**АКТ ОБСЛЕДОВАНИЯ  
объекта социальной инфраструктуры  
К ПАСПОРТУ ДОСТУПНОСТИ ОСИ  
№ СП**

- 1.1. Наименование (вид) объекта: образовательное учреждение.  
1.2. Адрес объекта: с. Ильинка, ул. Столетия, 3  
1.3. Сведения о размещении объекта:  
- отдельно стоящее здание 2 этажа, 1426,6 кв.м

1.5. Дата предстоящих плановых ремонтных работ: текущего - 2016 г., капитального - \_\_\_\_\_ г.  
1.6. Название организации (учреждения) (полное юридическое наименование- согласно уставу, краткое наименование: Муниципальное казенное общеобразовательное учреждение «Средняя общеобразовательная школа № 5» с. Ильинка Ханкайского муниципального района, Приморского края, МКОУ «СОШ № 5».

Фото 1-1

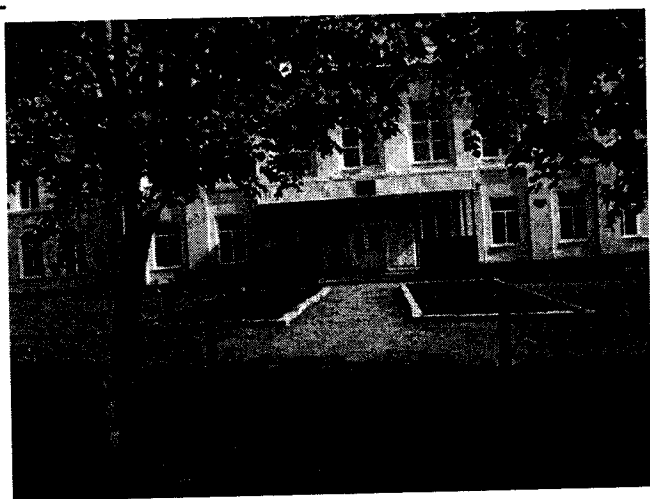
| № п/п | Наименование функционально-планировочного элемента | Наличие элемента |            |            | Выявленные нарушения и замечания                                                                   |                                  | Работы по адаптации объектов                         |            |
|-------|----------------------------------------------------|------------------|------------|------------|----------------------------------------------------------------------------------------------------|----------------------------------|------------------------------------------------------|------------|
| 1.1   | Вход (входы) на территорию                         | есть             |            | 1-1<br>1-2 | Не пандуса через переход теплотрассы                                                               | К,О                              | Устройство пандуса в соответствии с нормативами      | ТР         |

Фото 1-3

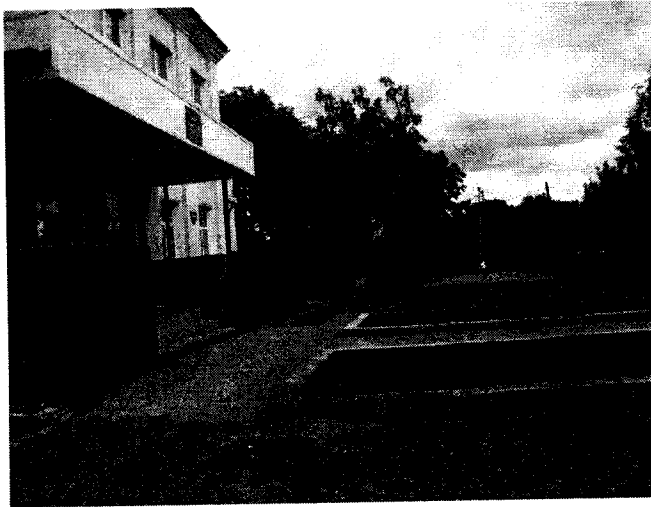
| № п/п | Наименование функционально-планировочного элемента | Наличие элемента |            |            | Выявленные нарушения и замечания                                                                   |                                  | Работы по адаптации объектов                         |            |
|-------|----------------------------------------------------|------------------|------------|------------|----------------------------------------------------------------------------------------------------|----------------------------------|------------------------------------------------------|------------|
| 1.2   | Путь (пути) движения на территории                 | есть             |            | 1-3<br>1-4 | Нет тактильных средств, выполняющих предупредительную функцию изменения движения                   | С                                | Уложить тактильные средства                          | ТР         |

Фото 1-4

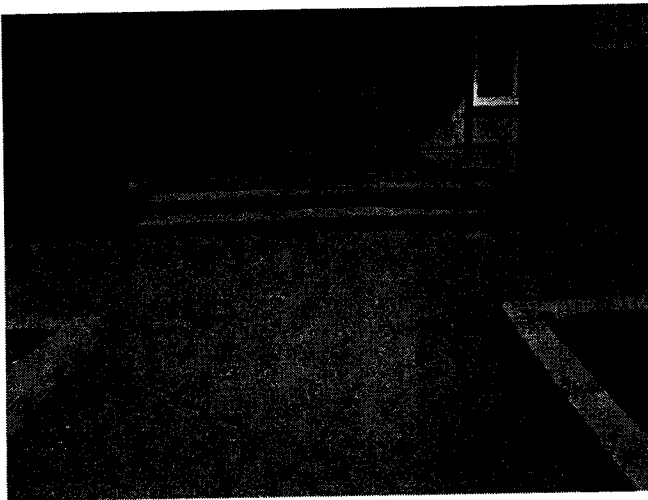
| № п/п | Наименование функционально-планировочного элемента | Наличие элемента |            |            | Выявленные нарушения и замечания                                                                   |                                  | Работы по адаптации объектов                         |            |
|-------|----------------------------------------------------|------------------|------------|------------|----------------------------------------------------------------------------------------------------|----------------------------------|------------------------------------------------------|------------|
| 1.3   | Лестница (наружная)                                | есть             |            | 1-4        | Не нанесена яркая контрастная маркировка                                                           | С                                | Нанести яркую контрастную маркировку                 | ТР         |
| 1.4   | Пандус (наружный)                                  | нет              |            | 1-4        | Отсутствует                                                                                        | К                                | Установка пандуса в соответствии с нормативами       | КР         |

Фото 1-5

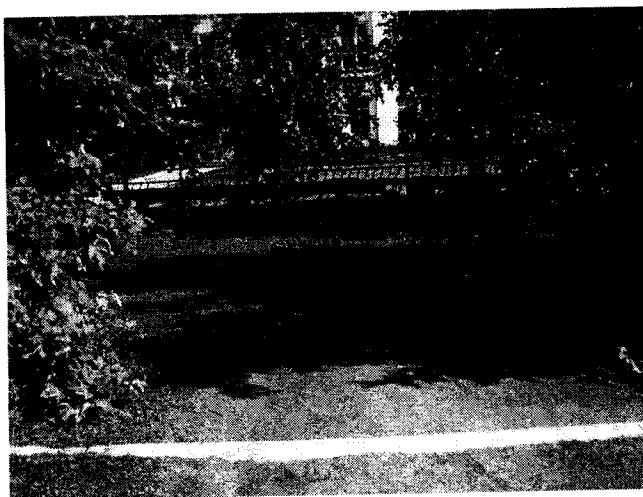
| № п/п | Наименование функционально-планировочного элемента | Наличие элемента |            |            | Выявленные нарушения и замечания                                                                   |                                  | Работы по адаптации объектов                         |            |
|-------|----------------------------------------------------|------------------|------------|------------|----------------------------------------------------------------------------------------------------|----------------------------------|------------------------------------------------------|------------|
| 1.5   | Автостоянка и парковка                             | есть             |            | 1-5        | Не обозначены контуры парковочного места, не установлен знак                                       | К                                | Нанести контуры парковочного места, Установить знак. | ТР         |

Фото 2-1

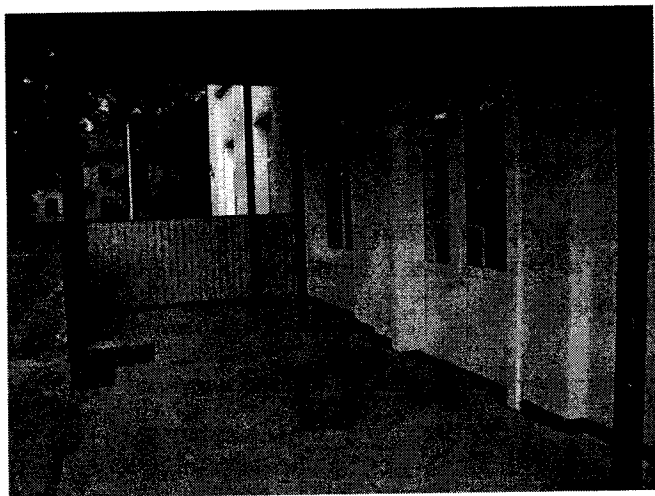
| № п/п | Наименование функционально-планировочного элемента | Наличие элемента |            |        | Выявленные нарушения и замечания                                                                                                                                      |                                  | Работы по адаптации объектов                                                                              |            |
|-------|----------------------------------------------------|------------------|------------|--------|-----------------------------------------------------------------------------------------------------------------------------------------------------------------------|----------------------------------|-----------------------------------------------------------------------------------------------------------|------------|
| 2.1   | Лестница (наружная)                                | есть             |            | 2-1    | Не нанесена яркая контрастная маркировка на ступени, нет тактильной полосы перед лестницей                                                                            | С                                | Нанести яркую контрастную маркировку на ступени, тактильную полосу перед лестницей                        | ТР         |
| 2.4   | Дверь (входная)                                    | есть             |            | 2-1    | Ширина 1,6 м. Порог 0, 025 м. Дверное полотно без доводчика                                                                                                           | К, О                             | Занизить порог. Установить доводчик, обеспечивающий автоматическую задержку закрывания двери.             | КР         |

Комментарий к заключению: установить пандус, выполнить ремонт входной площадки, установить крепление двери, обеспечивающее задержку автоматического закрывания продолжительностью не менее 5 сек., занизить порог входной двери, порог в тамбуре, порог при входе в фойе, уложить тактильную полосу перед входной дверью..

Φοτο 2-3

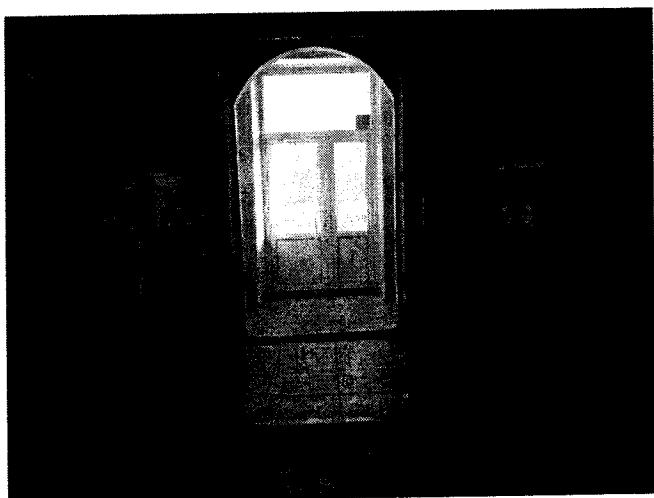
| № п/п | Наименование функционально-планировочного элемента | Наличие элемента |            |        | Выявленные нарушения и замечания                                                                                                                                      |                                  | Работы по адаптации объектов                                                                              |            |
|-------|----------------------------------------------------|------------------|------------|--------|-----------------------------------------------------------------------------------------------------------------------------------------------------------------------|----------------------------------|-----------------------------------------------------------------------------------------------------------|------------|
| 2.5   | Тамбур                                             | есть             | Т          | 2-3    | Порог более 0, 025 м.                                                                                                                                                 | К,О                              | Занизить порог.                                                                                           | ТР         |

Фото 3-1

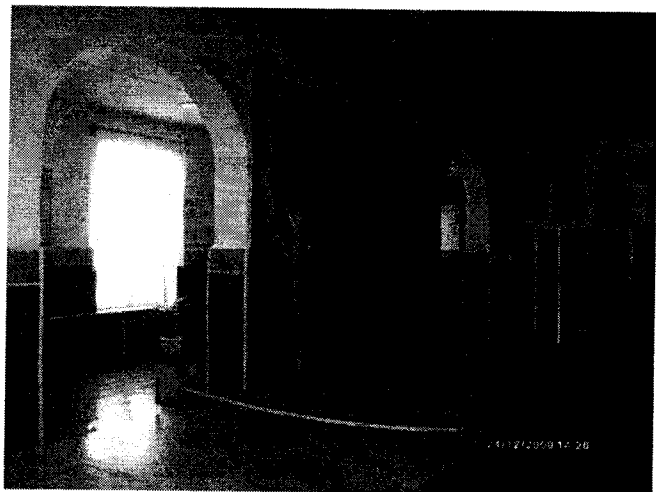
| № п/п | Наименование функционально-планировочного элемента  | Наличие элемента |            |            | Выявленные нарушения и замечания                                                                           |                                  | Работы по адаптации объектов |            |
|-------|-----------------------------------------------------|------------------|------------|------------|------------------------------------------------------------------------------------------------------------|----------------------------------|------------------------------|------------|
| 3.1   | Коридор (вестибюль, зона ожидания, галерея, балкон) | есть             | 8<br>12    | 3-1<br>3-2 | Нет информации о схеме движения инвалидов по зданию с указанием доступных мест пользования и обслуживания. | С, О                             | Привести в соответствие.     | ТР         |

Пути движения доступны для инвалидов-колясочников, инвалидов с нарушениями опорно-двигательного аппарата, глухих и умственно-отсталых. Требуется провести работу по созданию необходимых условий для обеспечения доступа к зоне обслуживания слепых инвалидов. Необходимо выполнить работы по нанесению визуальной и тактильной информации о препятствии.

фото 4-1

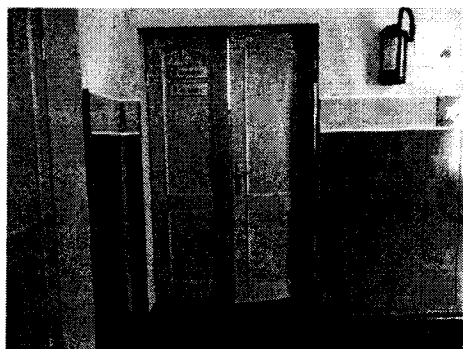
| № п/п | Наименование функционально-планировочного элемента | Наличие элемента |            |                          | Выявленные нарушения и замечания                                                                                                                                                        |                                  | Работы по адаптации объектов                                                                                                |            |
|-------|----------------------------------------------------|------------------|------------|--------------------------|-----------------------------------------------------------------------------------------------------------------------------------------------------------------------------------------|----------------------------------|-----------------------------------------------------------------------------------------------------------------------------|------------|
| 4.1   | Кабинетная форма обслуживания                      | есть             | 16         | 4-1<br>4-2<br>4-3<br>4-4 | Проход в класс затруднен из-за завышенного порога и проходящих водопроводных труб..Нет информирующих обозначений.                                                                       | К,О,С, Г                         | Установить дверь с завышением порога и установкой специального перехода через водопроводные трубы. Привести в соответствие. | КР         |

**Комментарий к заключению:** Установить дверь с завышением порога и установкой специального перехода через водопроводные трубы. Установить информирующие обозначения около двери класса.

Фото 5.1.

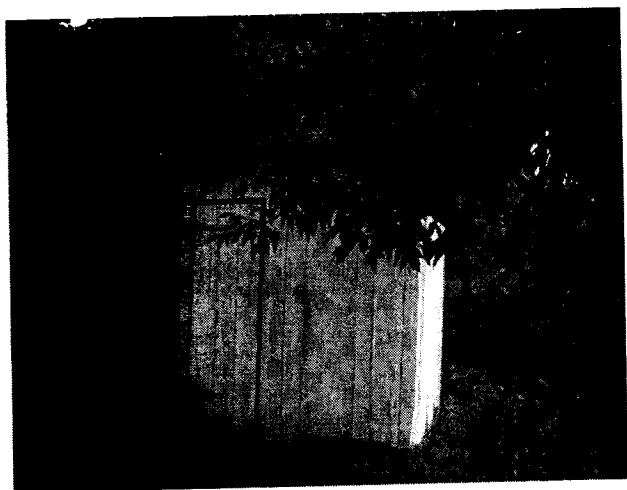
| № п/п | Наименование функционально-планировочного элемента | Наличие элемента |            |        | Выявленные нарушения и замечания |                                  | Работы по адаптации объектов                                                                                                     |            |
|-------|----------------------------------------------------|------------------|------------|--------|----------------------------------|----------------------------------|----------------------------------------------------------------------------------------------------------------------------------|------------|
| 5.1   | Туалетная комната                                  | нет              |            | 5.1    | Туалет на улице                  | К, О,С,Г,У                       | Обустройство может быть выполнено лишь в порядке капитального ремонта или реконструкции, либо после дополнительного согласования | К          |

Обустройство может быть выполнено лишь в порядке капитального ремонта или реконструкции. Необходимо согласовать решение этого вопроса с собственником здания и вышестоящей организацией.

фото 6-1

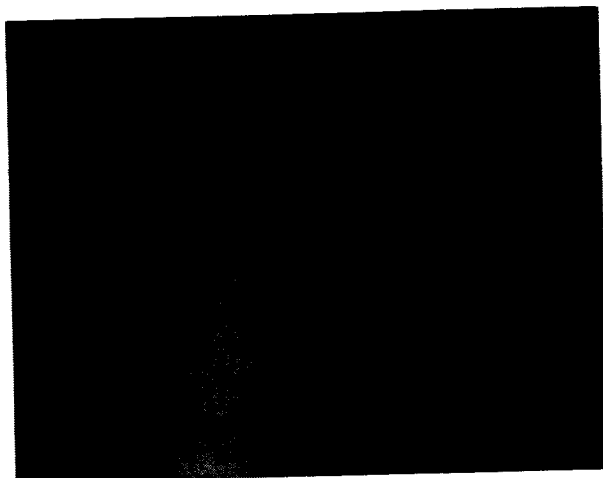
| № п/п | Наименование функционально-планировочного элемента | Наличие элемента |            |        | Выявленные нарушения и замечания                                                                                                                                                                                                                                                                                       |                                  | Работы по адаптации объектов |            |
|-------|----------------------------------------------------|------------------|------------|--------|------------------------------------------------------------------------------------------------------------------------------------------------------------------------------------------------------------------------------------------------------------------------------------------------------------------------|----------------------------------|------------------------------|------------|
| 6.1   | Визуальные средства                                | нет              |            |        |                                                                                                                                                                                                                                                                                                                        | Г,                               | Привести в соответствие      | ТР         |
| 6.2   | Акустические средства                              | нет              |            |        |                                                                                                                                                                                                                                                                                                                        | К,О,У                            | Привести в соответствие      | ТР         |
| 6.3   | Тактильные средства                                | нет              |            |        |                                                                                                                                                                                                                                                                                                                        | С                                | Привести в соответствие      | ТР         |

Комментарий к заключению: коридоры оснащены селекторной связью для оповещения об опасности. Необходимо установить световые, звуковые, тактильные средства информации об обслуживании и сигнализации об опасности.
